Добавление 86: Правила № 87

Пересмотр 1 - Поправка 5

Дополнение 10 к первоначальному варианту Правил - Дата вступления в силу:
18 июня 2007 года

**ЕДИНООБРАЗНЫЕ ПРЕДПИСАНИЯ, КАСАЮЩИЕСЯ ОФИЦИАЛЬНОГО
УТВЕРЖДЕНИЯ ДНЕВНЫХ ХОДОВЫХ ОГНЕЙ МЕХАНИЧЕСКИХ
ТРАНСПОРТНЫХ СРЕДСТВ**

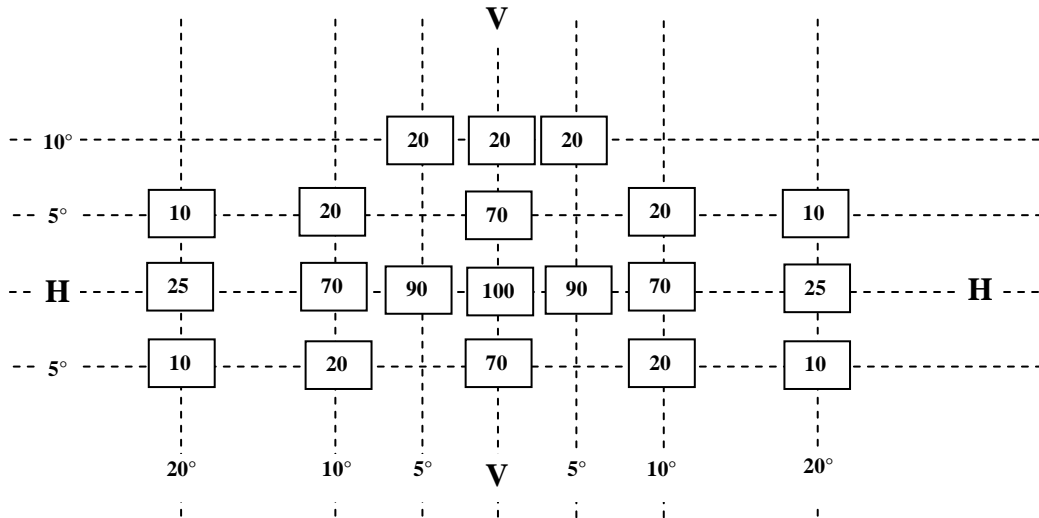
Приложение 3, пункт 5, изменить таблицу стандартного распределения света следующим образом:
